JMTR原子炉施設に係る 廃止措置計画について (審査会合における指摘事項への回答)

令和2年1月24日

国立研究開発法人日本原子力研究開発機構
高速炉・新型炉研究開発部門
大洗研究所

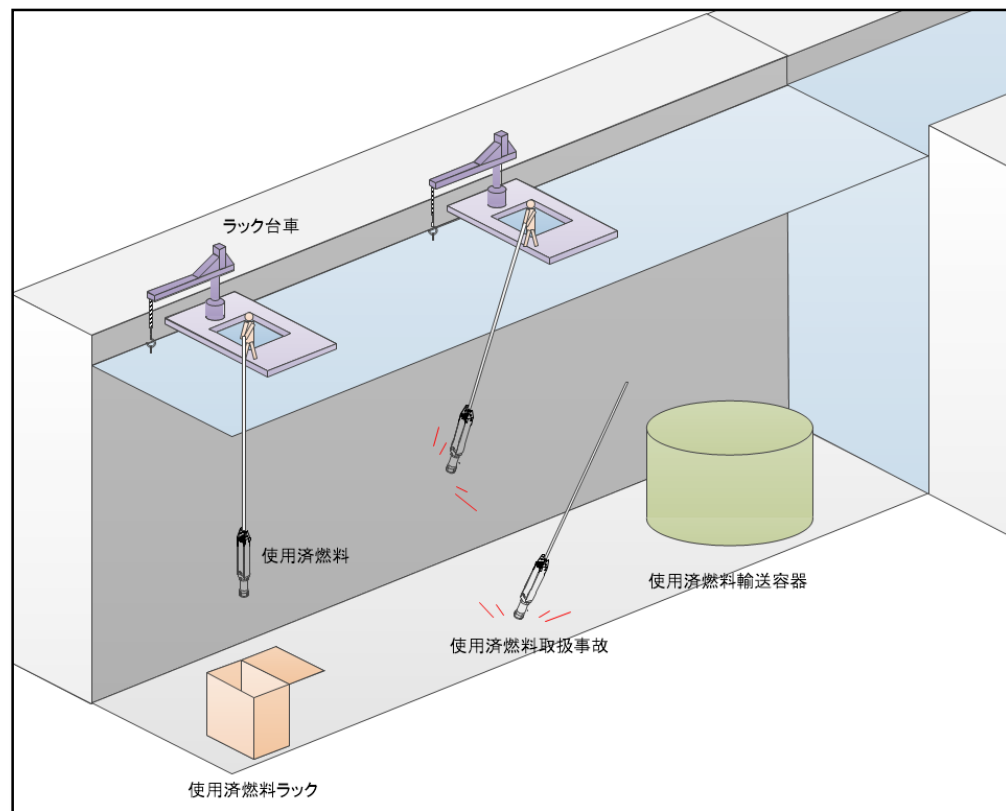
推定汚染分布のレベル区分の考え方について、クリアランスレベルを上部主要機器に設定している根拠や、床や壁の表面は低レベル放射性廃棄物に設定しているが、どの程度の浸透と設定しているか。

- 一方、第1種管理区域内に設置・保管されているもので、放射化汚染や二次汚染はしていないと考えられるもの(上部主要機器等)は、「放射性物質として扱う必要がないもの【CL】」に区分している。
- また、第1種管理区域の建家の壁及び床については、放射化汚染や二次汚染はしていないと考えているが、JRR-4などの先行炉を参考として、保守的に「放射能レベルが極めて低いもの【L3】」に区分し、そのはつり厚さは2cmと設定している。
- **主な廃止対象施設の推定汚染分布を右図に示す。**
(申請書の図8-3から表現方法を見直した。)
- 今後行う「汚染状況の調査」において、必要に応じて、試料採取及び分析を行い、汚染分布の再評価を行う。

□ 評価結果

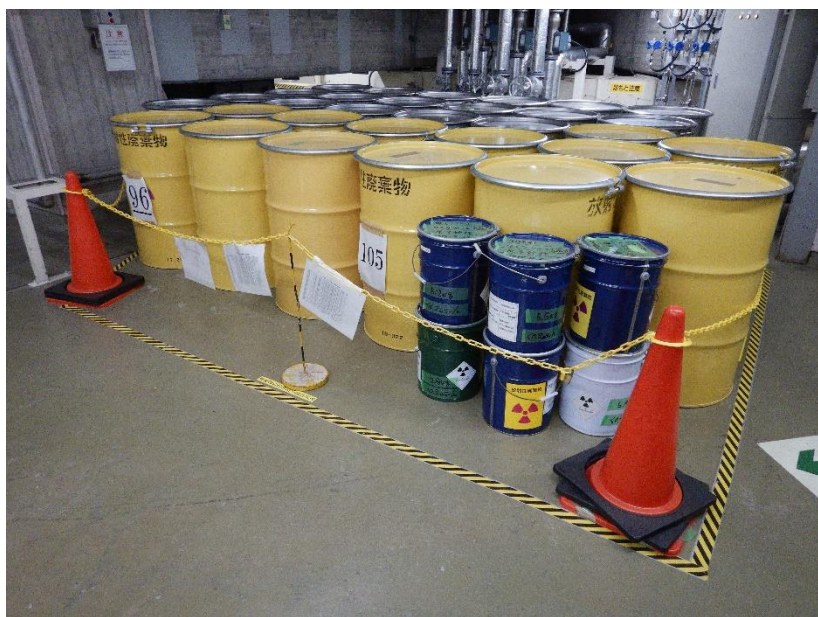
指摘事項（添付書類三 廃止措置期間中に想定される事故の影響等）
事故評価の条件の設定の考え方やその考え方の妥当性について説明すること。

以上の評価条件により評価した結果、実効線量は約 3.1×10^{-6} mSvとなり、判断基準(5mSv)に比べて小さく、一般公衆に対して著しい放射線被ばくのリスクを与えることはない。
